Nazwa: <b>Jerzy Krasnodębski</b> Miejsce: <b>2</b> Data: <b>07.2018</b>	
Nazwa: <b>Projekt zagospodarowania terenu</b> Nazwa rysunku: <b>Przebudowa ulicy Zaciszej w m. Nowodworce, gmina Wasilków, powiat białostocki.</b>	Data: <b>07.2018</b>
Projektant:	
Imię i nazwisko nr. sta.: mgr inż. Piotr Samojłowicz PDL/0037/PWBD/16	Podpis:

**UZGODNIENIE**

Nr uzgodnienia.....51680/2018, dnia.....14.09.18

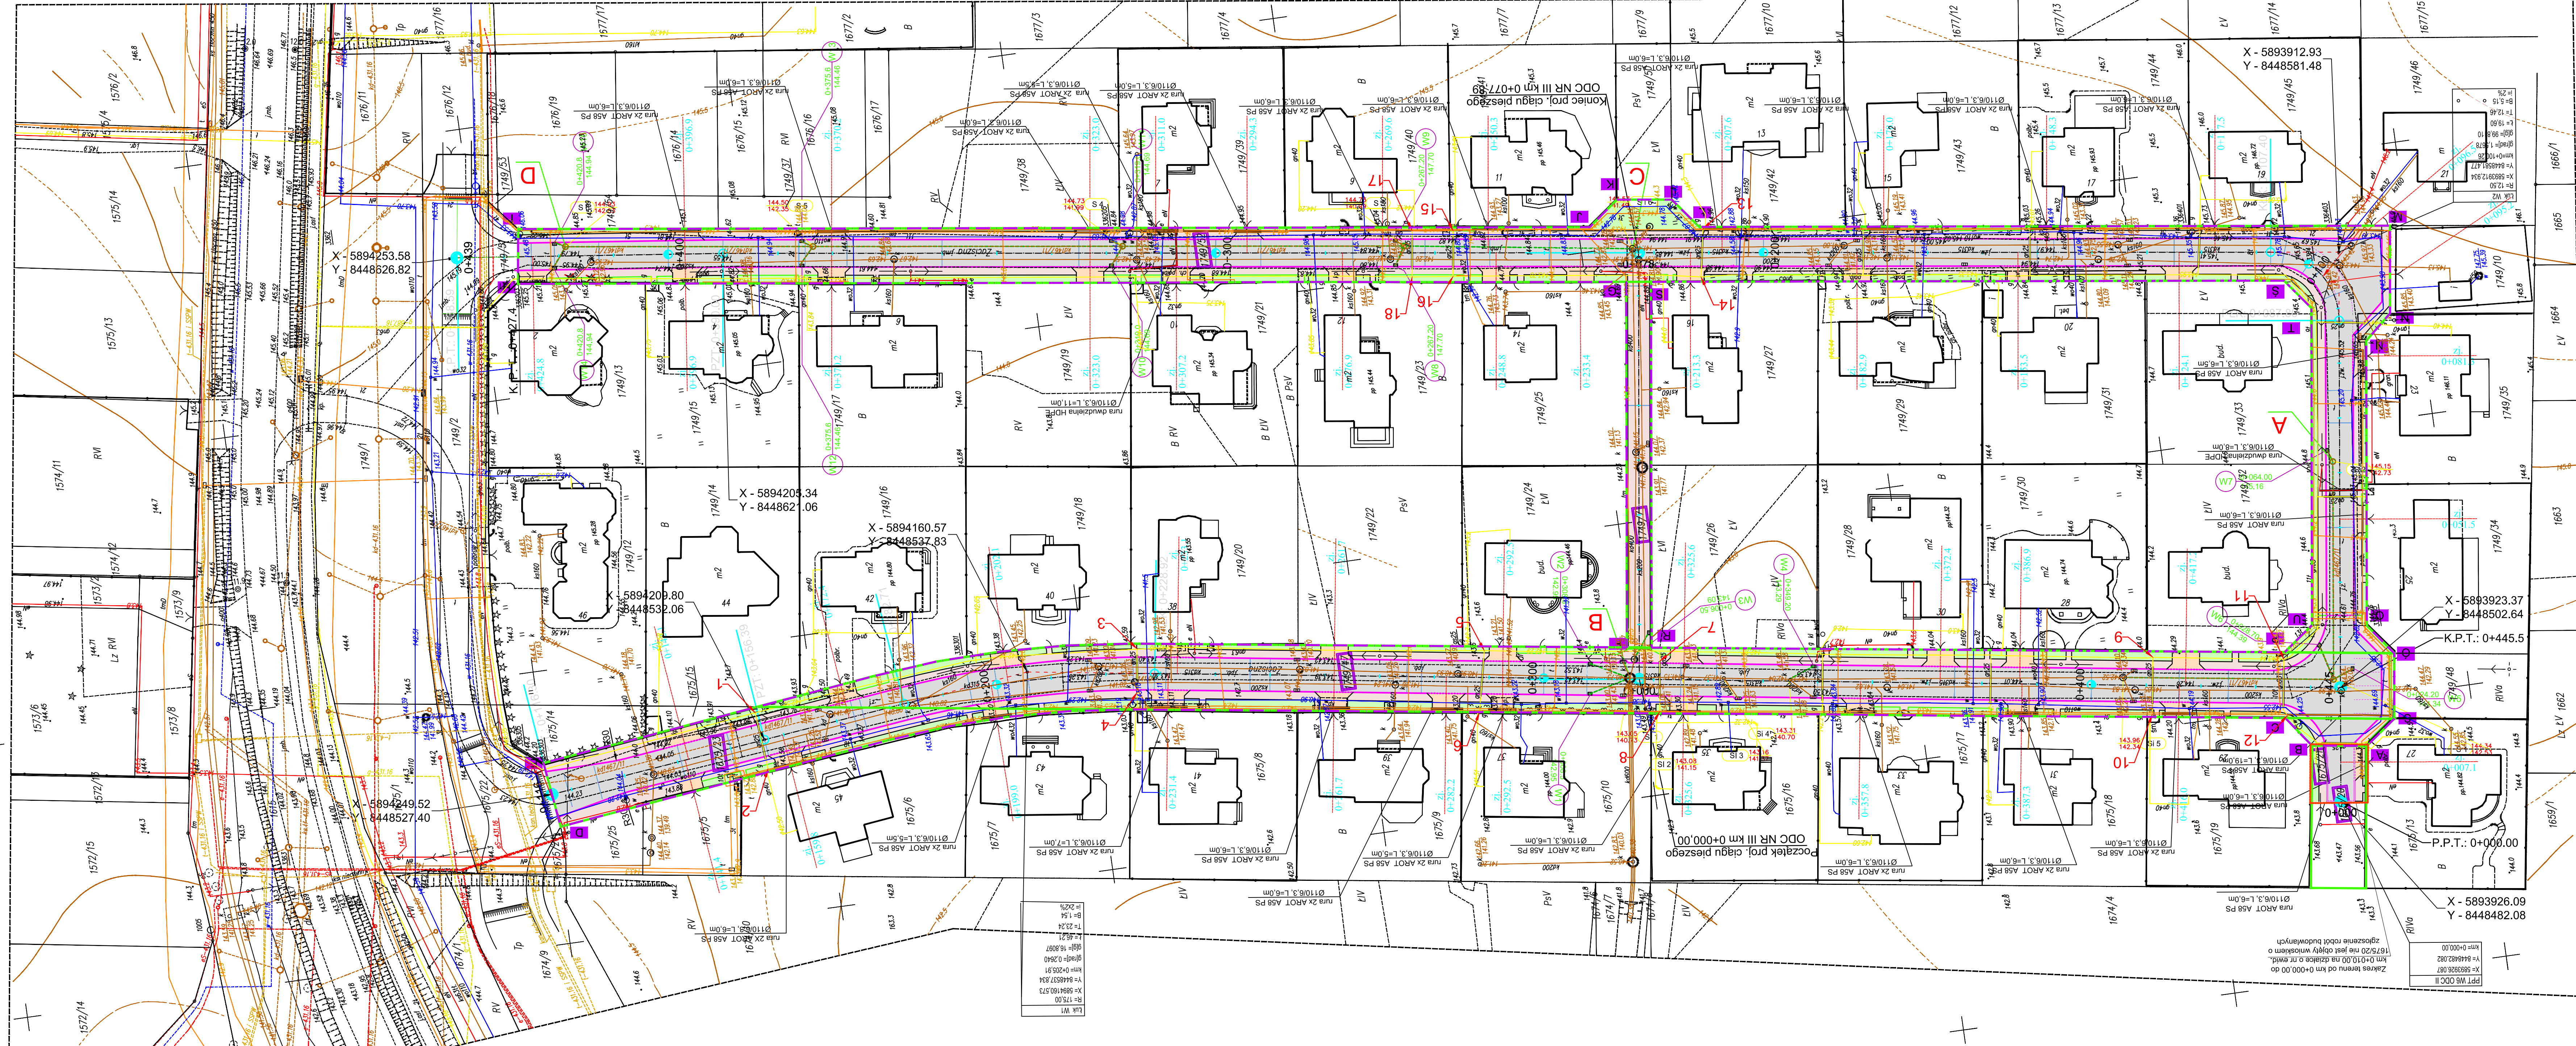
.....  
*dr. Zdzisław W. Niespodzany*  
 na następujących warunkach:

1. Przy skrzyżowaniu : zblizeniach do 1m od ości komunikacyjnej prace prowadzić ręcznie z zachowaniem zgodzie z obowiązującymi normami i przepisami technicznymi w tym zakresie.

4. W przypadku nie zastosowania się do w/w uwag z usunięciem ewentualnych awarii oraz zabezpieczenie telekomunikacyjnych poniesie Inwestor (Wykonawca)
